GIUNTA DELLA REGIONE EMILIA ROMAGNA

Oggetto: DECISIONE IN MERITO ALLA PROCEDURA DI VERIFICA (SCREENING) CONCERNENTE IL PROGETTO DI "MESSA IN SICUREZZA DELL'IMBOCCATURA E MIGLIORAMENTO DELLA NAVIGAZIONE IN PROSSIMITÀ DEL PORTO CANALE DI RIMINI" (TITOLO II, L.R. 9/99 E SUCCESSIVE MODIFICHE)

Cod.documento GPG/2009/845

Altezza significativa per la simulazione 2) Confronto tra le configurazioni a,b,c.

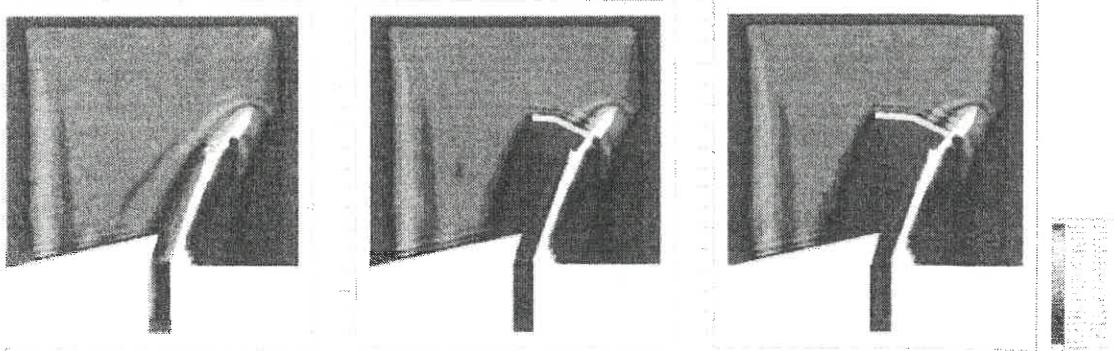
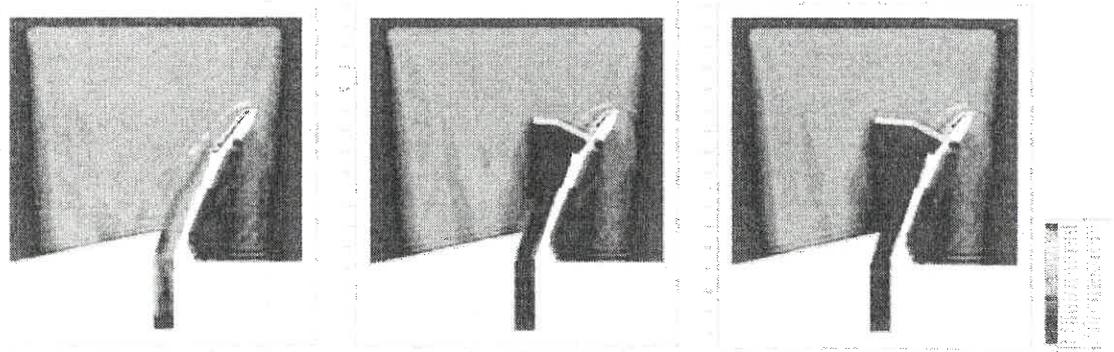
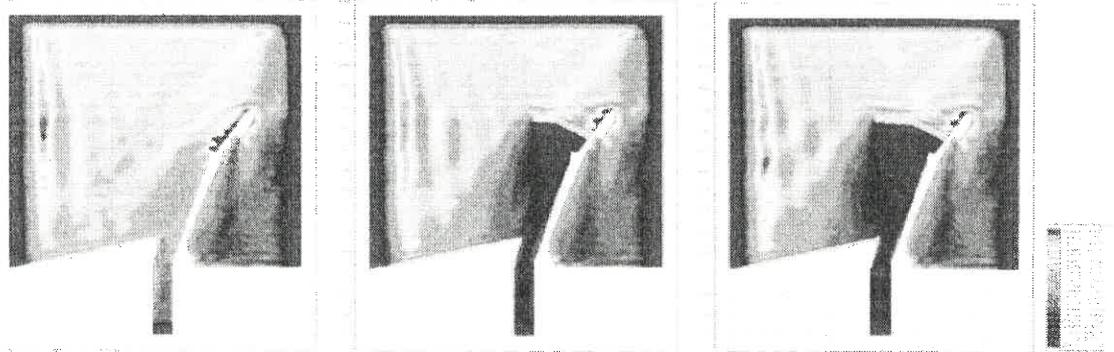
6.20 i risultati di tale simulazione mettono in evidenza la differenza di abbattimento ondoso tra la situazione attuale che mostra un’assenza di protezione dalle onde

(configurazione a) e le due configurazioni che prevedono una scogliera di protezione rispettivamente di 120 m (configurazione b) e di 150 m (configurazione c);

- 6.21 tale simulazione ha evidenziato la buona efficienza, in termini di riduzione del moto ondoso all'imboccatura del porto della realizzazione delle scogliere di protezione, con risultati migliori della scogliera di lunghezza pari a 150 m, come evidenziato nelle figure seguenti:

- 6.22 non è stata, invece, fornita analoga documentazione dimostrante l'efficacia della scogliera della lunghezza di 100 m in prosecuzione del molo lato Bellaria del porto turistico;

- 6.23 si ritiene, quindi, necessaria ed urgente la realizzazione del braccio di scogliera attestata sul molo di levante del porto di Rimini di lunghezza pari a 150 m, data la dimostrata efficacia nel contenimento dell'altezza d'onda all'imboccatura del porto e, conseguentemente l'aumento della sicurezza della navigazione così perseguibile, mentre si ritiene necessario rinviare ad una seconda fase la realizzazione del braccio di scogliera di 100 m in prosecuzione del molo lato Bellaria del porto turistico, al fine di effettuare i necessari approfondimenti per verificare l'efficacia di questa parte dell'opera rispetto al contenimento dell'altezza d'onda e all'aumento della sicurezza della navigazione, fermo restando che entrambi gli interventi appaiono ambientalmente compatibili;

- b) si ritiene necessaria ed urgente la realizzazione del braccio di scogliera attestata sul molo di levante del porto di Rimini di lunghezza pari a 150 m, data la dimostrata efficacia nel contenimento dell'altezza d'onda all'imboccatura del porto e, conseguentemente l'aumento della sicurezza della navigazione così perseguibile, mentre si ritiene necessario rinviare ad una seconda fase la realizzazione del braccio di scogliera di 100 m in prosecuzione del molo lato Bellaria del porto turistico, al fine di effettuare i necessari approfondimenti per verificare l'efficacia di questa parte dell'opera rispetto al contenimento dell'altezza d'onda e all'aumento della sicurezza della navigazione, fermo restando che entrambi gli interventi appaiono ambientalmente compatibili;

Nota: Immagine satellitare 16 Giugno 2005 (Rader Quick Bird image)
Spiaggia di S. Giuliano - Valutazione della linea di costa dopo 2, 5 e 10 anni – “Progetto Definitivo”

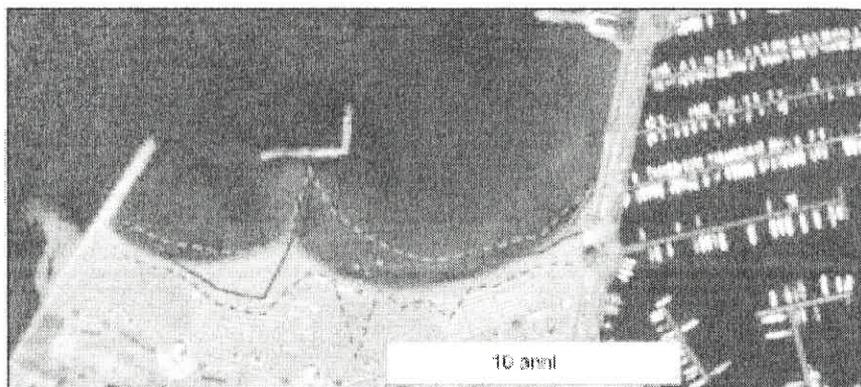
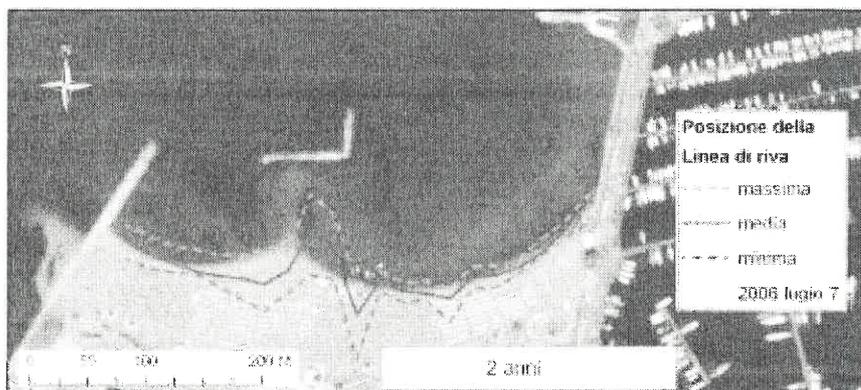
f) la modellazione numerica dell'evoluzione a lungo termine della linea di costa per la spiaggia di San Giuliano, la quale sembra aver raggiunto negli ultimi anni una posizione di equilibrio dopo la sua realizzazione nel 2001, prevede il movimento della spiaggia verso una nuova configurazione di equilibrio; essa presenta una maggiore erosione sul lato est, un incremento saliente a tergo della scogliera ad L ed un avanzamento sul lato Ovest; si ritiene che la configurazione della spiaggia, a meno della zona in prossimità del saliente, non subirà grosse modifiche rispetto alla posizione rilevata durante le campagne di misura ed attraverso le immagini satellitari, sebbene esista la possibilità di fenomeni temporanei di erosione in corrispondenza della zona subito ad est del saliente;

6.27 da tutto ciò gli elaborati presentati per la procedura di verifica (screening) giungono alla conclusione che le opere in progetto modificano l'evoluzione della spiaggia di San Giuliano in modo tale da incrementare le dimensioni del saliente a tergo della scogliera ad L, probabilmente a spese della zona Est della spiaggia; il trasporto potenziale dei sedimenti sarà ancora tale da distribuire lungo costa i sedimenti trasportati dallo scolmatore del Fiume Marecchia e si prevede siano irrilevanti gli impatti sulle spiagge di Rivabella e Viserbella, come indicato nelle figure seguenti;

- 6.28 viene, comunque, consigliato un continuo ed appropriato monitoraggio per questo tratto di costa, con una attenta valutazione dei risultati;
- 6.29 appare necessario che i dati del monitoraggio siano trasmessi annualmente alla Regione Emilia – Romagna, alla Provincia di Rimini, al Servizio tecnico di Bacino Marecchia e Conca;
- 6.30 non si prevede nessun modifica alla gestione del porto canale oltre a quelle che sono già praticate;

- c) in relazione alla previsione che a seguito della realizzazione delle opere in progetto, il trasporto longitudinale litoraneo non subisce variazioni significative lungo il litorale fino a Viserba, mentre in corrispondenza della spiaggia di San Giuliano possa essere ridotto di un valore pari a circa il 30%, si ritiene necessario un appropriato monitoraggio per questo tratto di costa, con una attenta valutazione dei risultati;
